改善箇所説明図

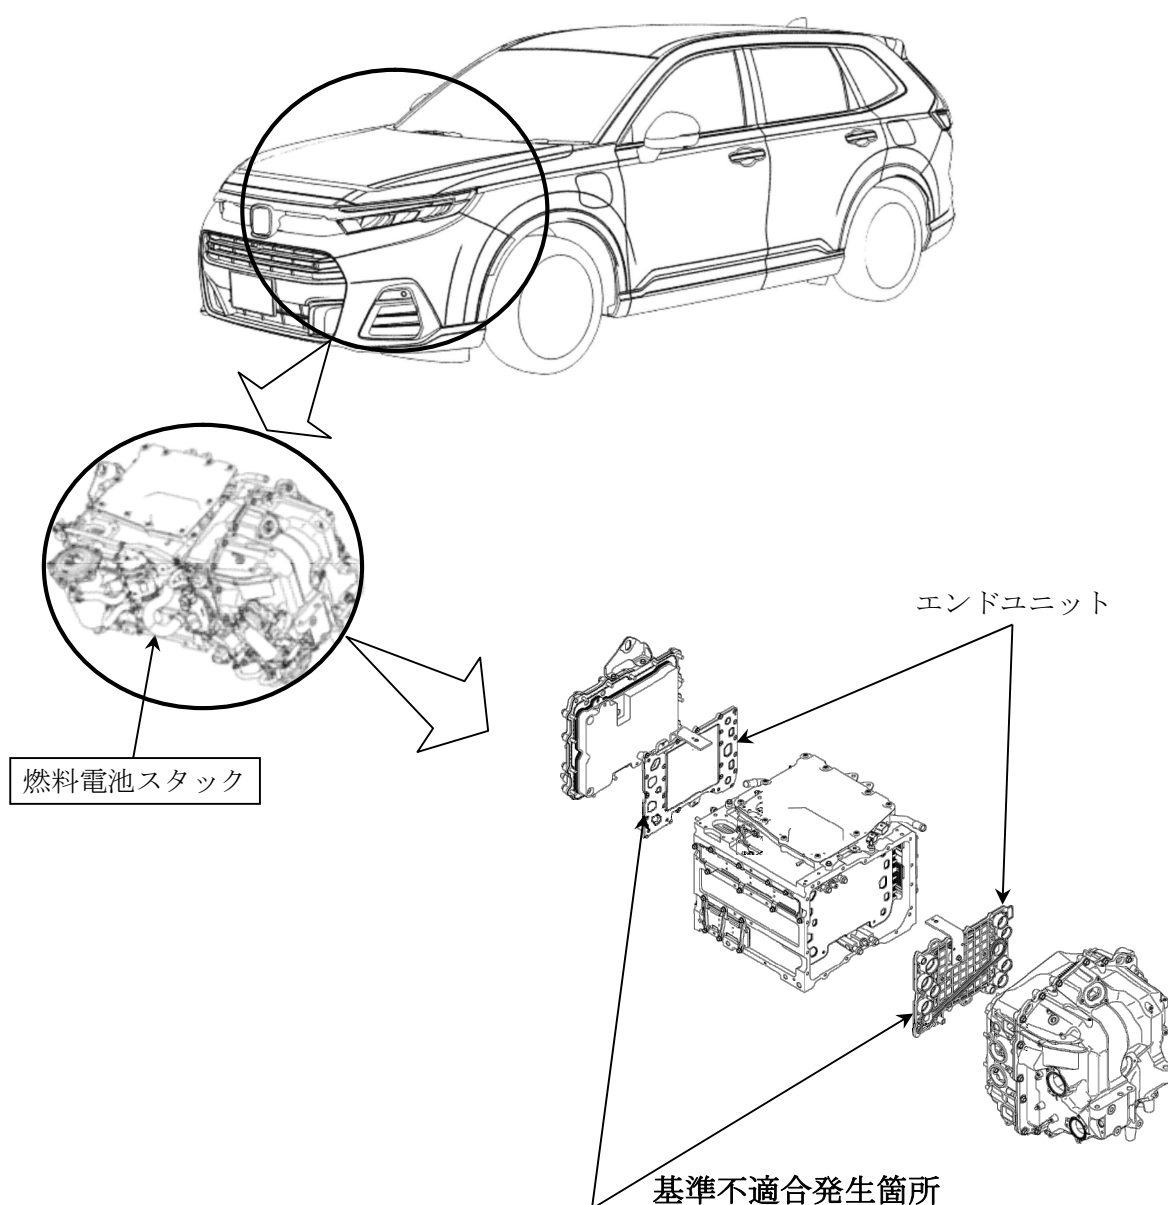
燃料電池スタックにおいて、エンドユニット内の冷却水路の防水処理が不適切なため、防水シール剤の充填量が不足しているものがある。そのため、冷却水路のシール性が低くなり冷却水が漏れ、パワーシステム警告灯が点灯し、そのまま使用を続けると、燃料電池の出力が低下し加速不良となり、最悪の場合、発電を停止し、走行継続不可警告灯が点灯して走行不能となるおそれがある。

全車両、燃料電池スタックを対策品と交換する。

識別：車台番号打刻の下一桁目上部に黄色ペイントを塗布する。

改善箇所説明図

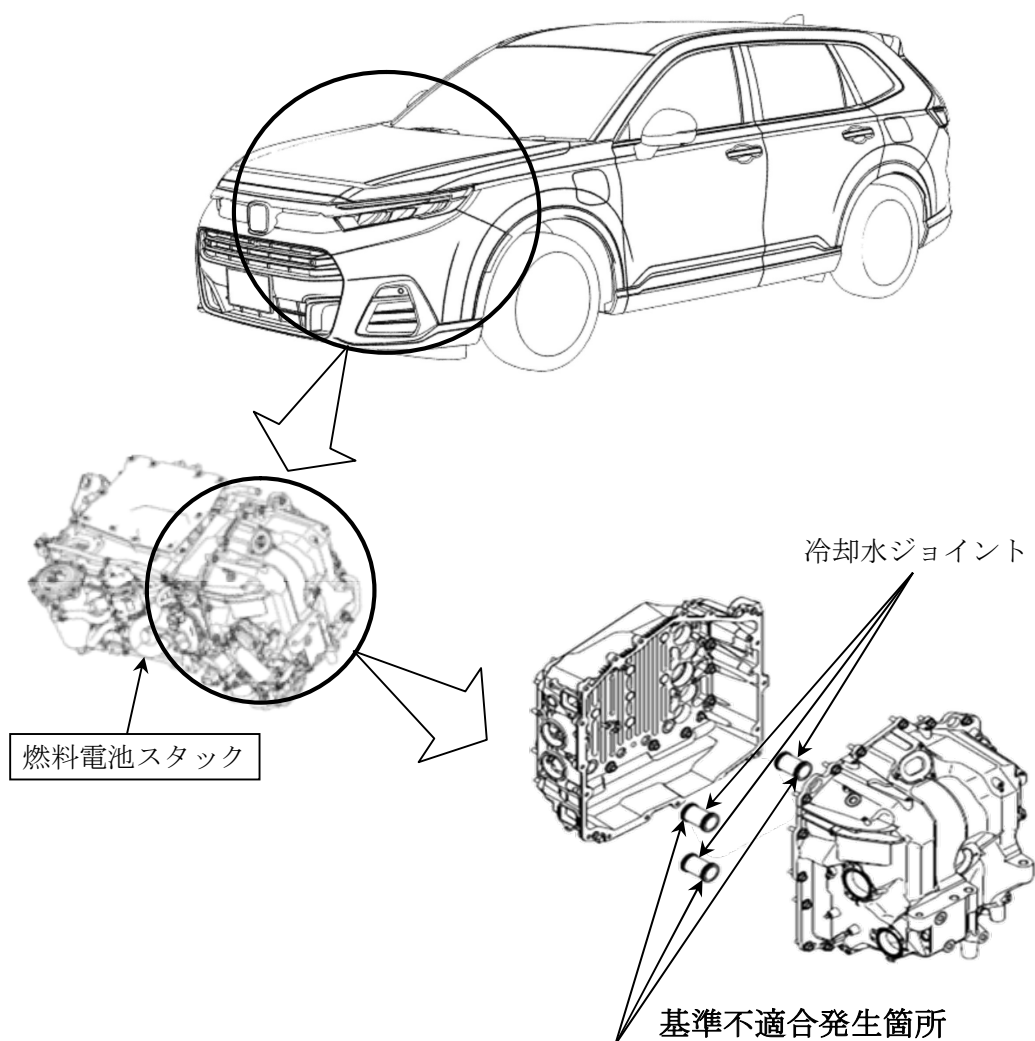
燃料電池スタックにおいて、冷却水ジョイントの検査工程が不十分なため、冷却水ジョイントホルダ部のシール性が不足しているものがある。そのため、ホルダ部より冷却水が漏れ、パワーシステム警告灯が点灯し、そのまま使用を続けると、燃料電池の出力が低下し加速不良となり、最悪の場合、発電を停止し、走行継続不可警告灯が点灯して走行不能となるおそれがある。

全車両、燃料電池スタックを対策品と交換する。

識別：車台番号打刻の下一桁目上部に黄色ペイントを塗布する。
